Municipio Roma III Montesacro
Il Presidente

PRESENTAZIONE DI OSSERVAZIONI RELATIVE ALLA PROCEDURA DI VERIFICA DI ASSOGGETTABILITÀ ALLA V.I.A..

Intervento di "Realizzazione di un impianto per la selezione e il recupero delle terre di spazzamento" nel Comune di Roma (Municipio III), Provincia di Roma, in località via Salaria, 981.

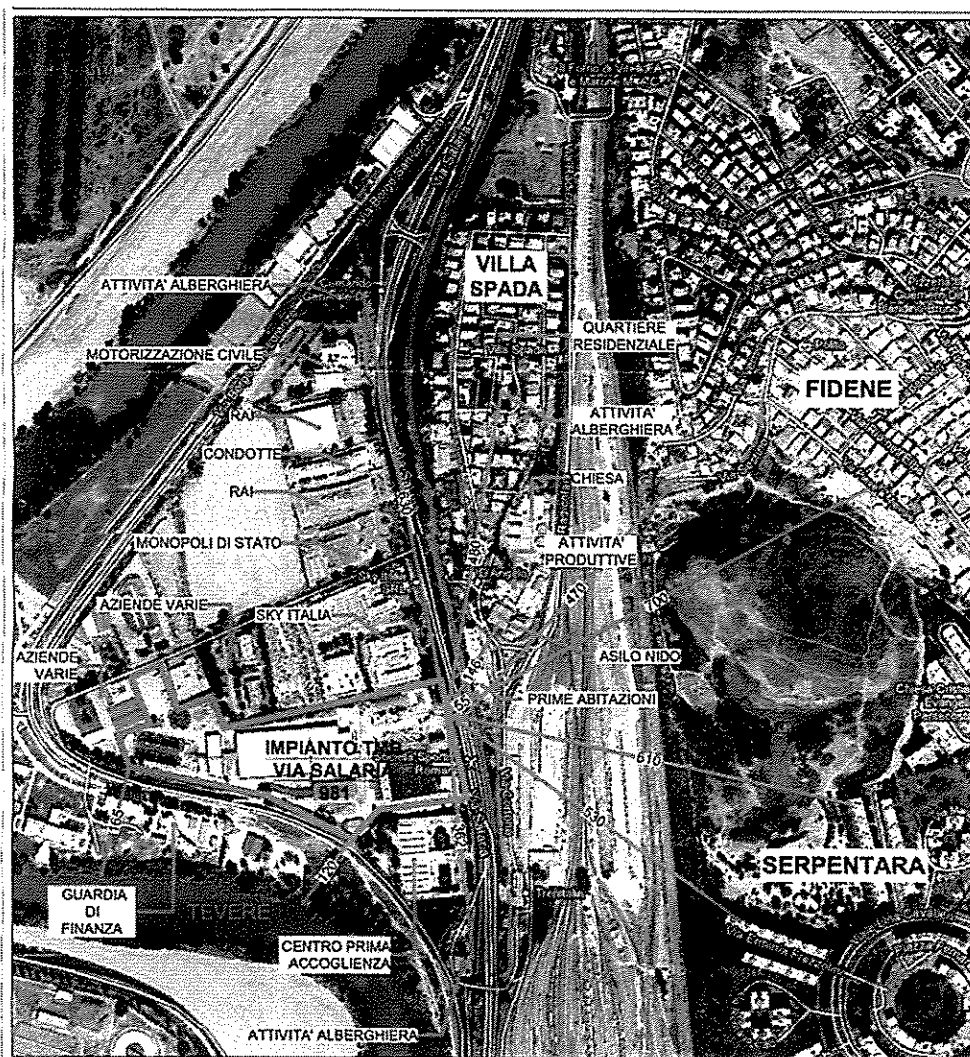
E' innegabile l'estrema vicinanza dell'impianto in progetto all'abitato ed evidente il disagio per i cittadini, che deriverebbe dall'ulteriore appesantimento del traffico per i mezzi diretti al conferimento dei rifiuti e dalle previste emissioni olfattive.

Le distanze riportate negli allegati dell'istanza (cfr. AMASA RL03 Relazione sui vincoli urbanistici, ambientali e territoriali) da edifici sensibili, che risulterebbero essere fattore escludente per l'insediamento dell'opera, nel caso di specie l'asilo nido in via Annibale Maria di Francia, risultano essere molto maggiori rispetto alla distanza reale. Vengono infatti riportati nella documentazione (pag. 48) 870 metri, invece degli effettivi 146 metri di distanza dall'area. Inoltre a soli 55 metri in linea d'area sono presenti palazzine residenziali, in via Cortona.
